ACTA No. 01

Mesa de trabajo para socializar las observaciones al proyecto CONSTRUCCIÓN DE REDES DE ALCANTARILLADO Y AMPLIACIÓN DE COBERTURA EN EL SECTOR I PARA EL MUNICIPIO DE CERETÉ –CÓRDOBA.

Se da inicio a la mesa de trabajo con la participación de la ingeniera de la empresa de servicios Aqualia formuladora del proyecto y con el objetivo de dar a conocer las observaciones al radicado del proyecto número 2020ER0105920 donde se exponen las observaciones que deben ser ajustadas en cada uno de los componentes del proyecto.

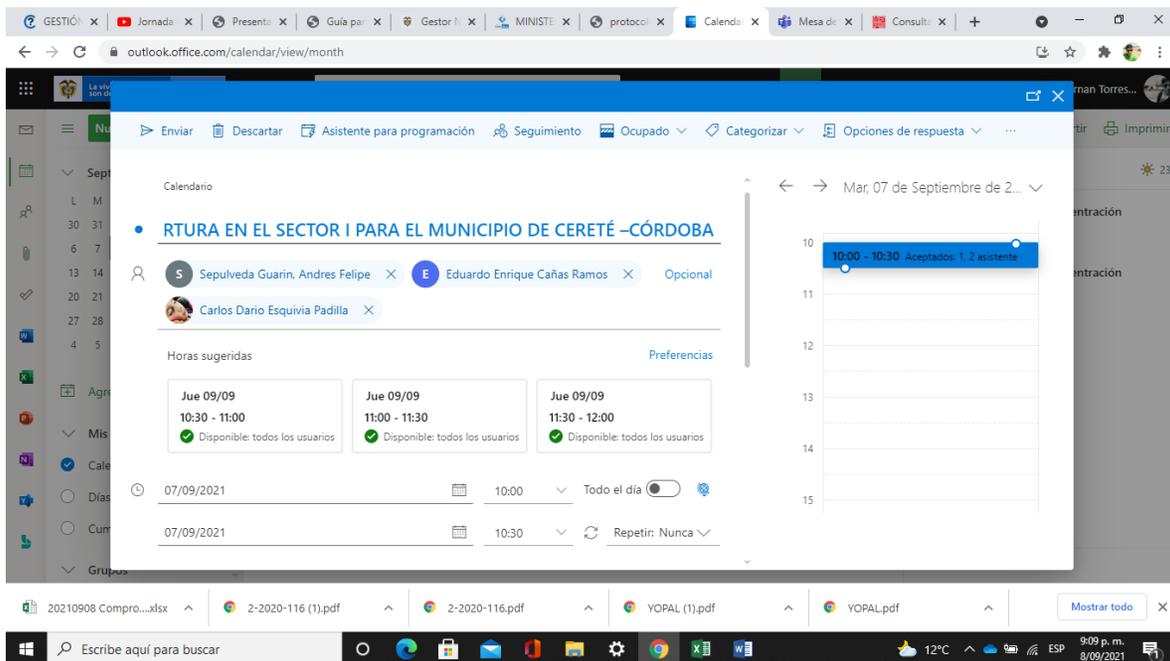
4. Se recomienda incluir en el informe solo los sondeos que correspondan al proyecto en cuestión. En este caso, de acuerdo con el sector 4 descrito por el Ingeniero evaluador (ver imagen al final de este documento), se toman los sondeos 6, 10, 11 y 12, (el sondeo 5 está en el sector 4 en zona que no será intervenida en este proyecto).

Presentar localización de los sondeos en plano con curvas de nivel e implantación del proyecto (tuberías con diámetros, profundidad de instalación, etc), estructuras existentes (vías, andenes, etc) y en formato CAD.
